Федеральное государственное бюджетное учреждение
«Всероссийский ордена «Знак Почёта»
научно-исследовательский институт противопожарной обороны»
МЧС России (ФГБУ ВНИИПО МЧС России)
143903, Московская область, г. Балашиха, мкр. ВНИИПО, д. 12
E-mail: vniipo@vniipo.ru

**О разъяснении положений пункта 4.4.2 СП 1.13130.2020
в части измерения ширины лестничных площадок и маршей
при максимально открытом положении дверей,
выходящих на лестничную клетку**

Рисунок 1. Дверь открыта на 90° — замер ширины площадки

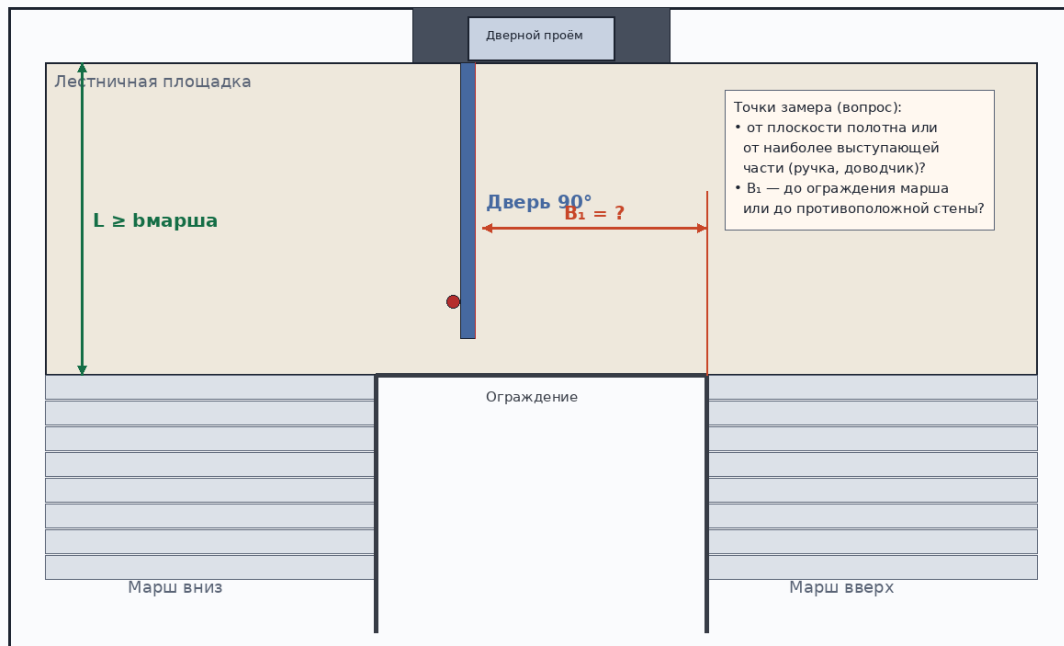
- а) открывание на угол 90° относительно плоскости дверного проёма (рисунок 1);
- б) открывание на максимально возможный угол «до упора» (до стены, ограничителя открывания, конструкции дверного блока) — рисунок 2;
- в) иное положение, определяемое конструкцией конкретной двери (указать критерий)?

До какой конструкции (границы) следует измерять свободную ширину лестничной площадки при открытой двери (размеры B_1 , B_2 на рисунках 1, 2 и размер B на рисунке 4):

- а) до ограждения (перил) лестничной площадки/марша;
- б) до противоположной стены лестничной клетки;
- в) до края перекрытия (края лестничной площадки в плане);
- г) до ближайшего препятствия на пути эвакуации (стена, ограждение, лифтовая шахта, другое дверное полотно и т.п.);
- д) иным образом (просьба указать)?

Рисунок 2. Дверь в максимально открытом положении («до упора»)

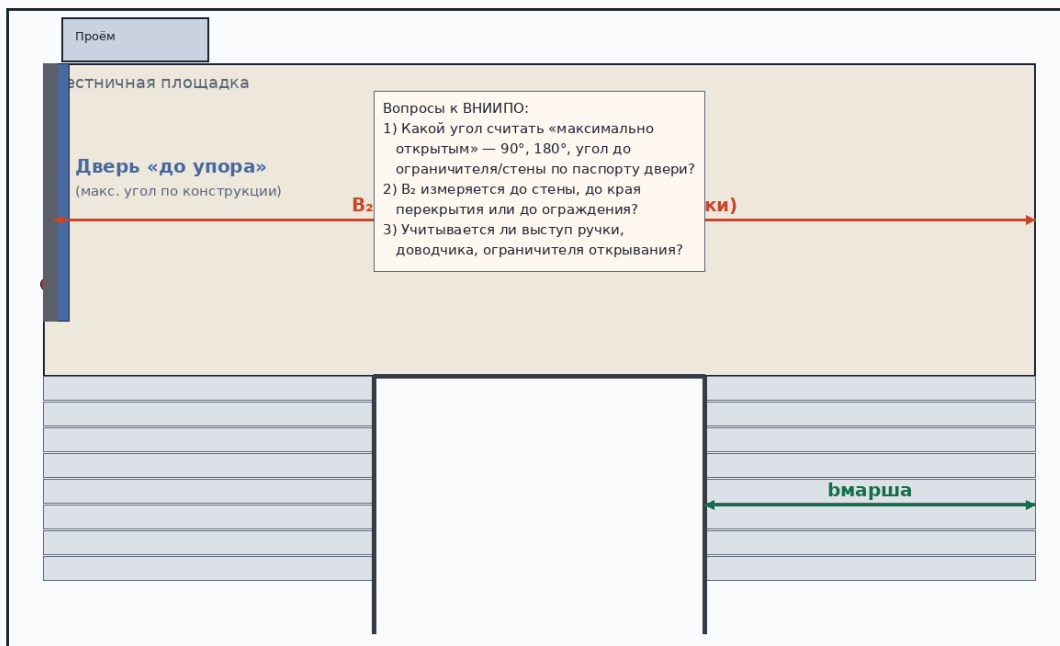
Просим подтвердить либо уточнить применимость к действующей редакции СП 1.13130.2020 позиции письма ВНИИПО № 4772-13-4-4 от 10.08.2018 о том, что учитывается именно максимально возможное открывание полотна.

Рисунок 3. Дверь заходит на лестничный марш — замер ширины марша

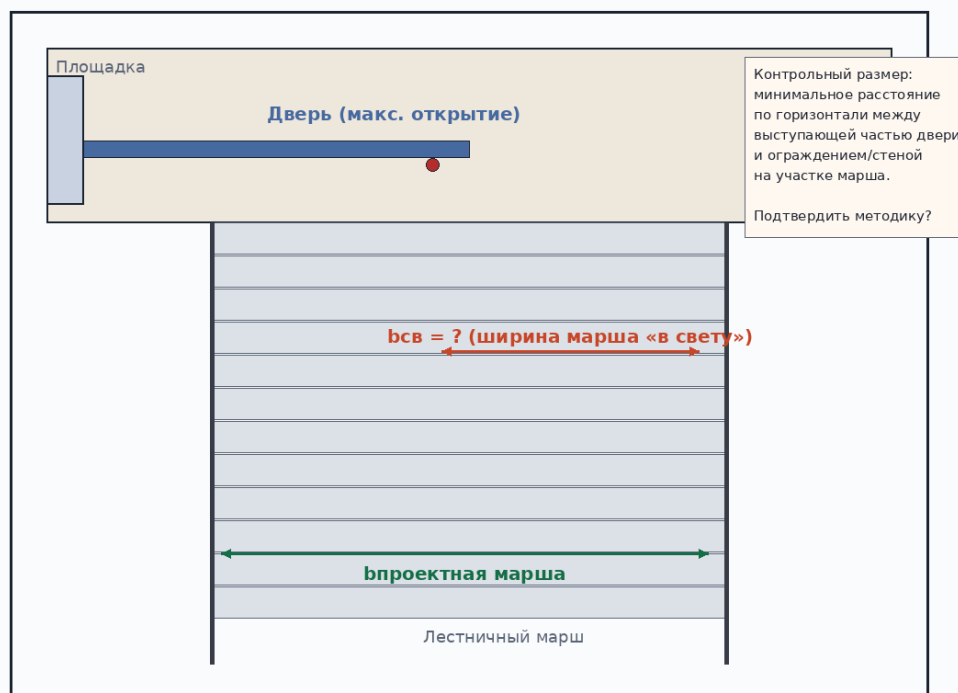
Если дверное полотно в максимально открытом положении заходит в световой габарит лестничного марша (рисунок 3), каким образом следует определять соблюдение требования о неснижении требуемой ширины марша:

- а) как минимальное горизонтальное расстояние между наиболее выступающей частью двери и противоположным ограждением (стеной) марша — размер $b_{св}$ на рисунке 3;
- б) путём сравнения проектной ширины марша с нормативным значением по п. 4.4.1 СП 1.13130.2020 без дополнительного учёта двери на марше;
- в) иным способом (просьба указать точки и направление замера)?

Рисунок 4. Точки контроля на П-образной лестничной клетке

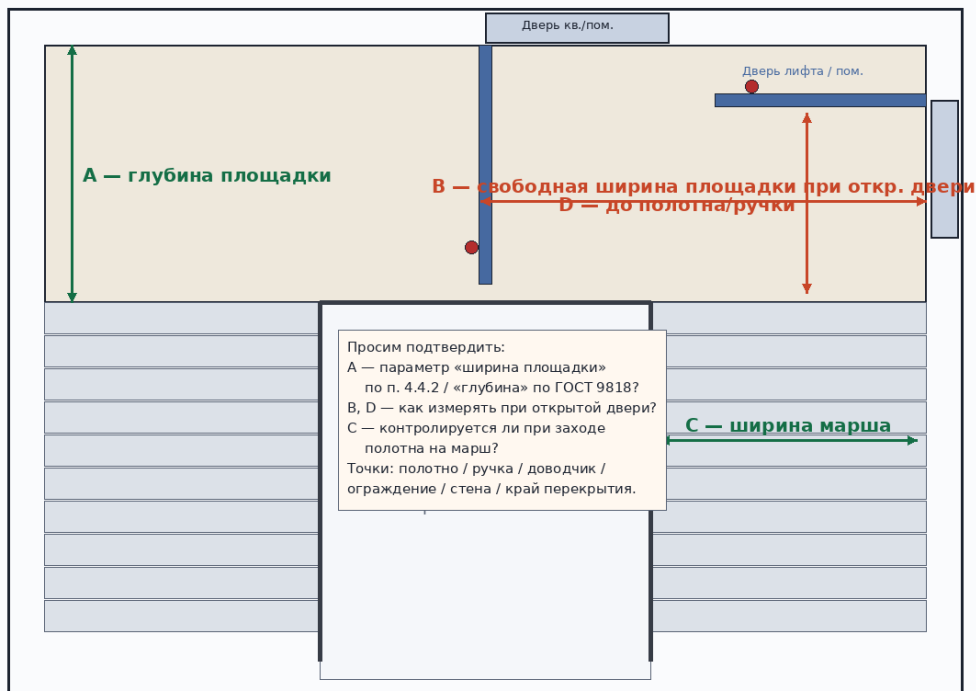
Просим разъяснить, какой геометрический параметр лестничной площадки нормируется абзацем первым п. 4.4.2 СП 1.13130.2020 и подлежит контролю с учётом открытой двери:

- а) размер A на рисунке 4 — «глубина» площадки по ГОСТ 9818-2015;
- б) размер B (и/или D) на рисунке 4 — поперечный свободный проход по площадке при открытом полотне;
- в) оба указанных размера;
- г) иной параметр (просьба описать и указать точки замера)?

Просим применительно к рисунку 4 (П-образная лестничная клетка) указать конкретные контрольные точки и направления измерений для следующих ситуаций:

- а) дверь помещения (квартиры) открывается на этажную площадку перпендикулярно стене;
- б) дверь помещения/лифта открывается вдоль площадки со стороны боковой стены;
- в) одновременно на площадку выходят две и более двери, которые в открытом положении могут взаимно уменьшать свободный проход;
- г) дверь расположена на промежуточной площадке прямого марша;
- д) дверь выходит непосредственно в зону примыкания марша к площадке и частично перекрывает марш (рисунок 3).

Рисунок 5. Элементы двери, учитываемые при замере «в свету»

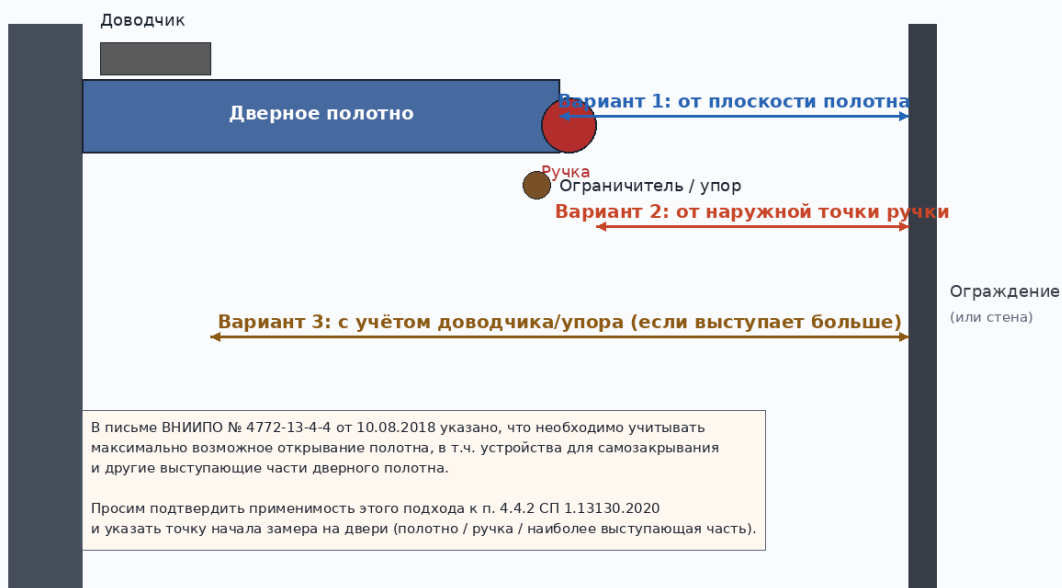
От какой точки дверного блока следует измерять оставшуюся (свободную, «в свету») ширину площадки/марша (рисунок 5):

- а) от плоскости дверного полотна (вариант 1 на рисунке 5);
- б) от наружной (наиболее удалённой в сторону пути эвакуации) точки дверной ручки (вариант 2 на рисунке 5);
- в) от наиболее выступающей части двери в целом, включая ручку, доводчик, ограничитель открывания и иные устройства (вариант 3 на рисунке 5);
- г) иным образом (просьба указать)?
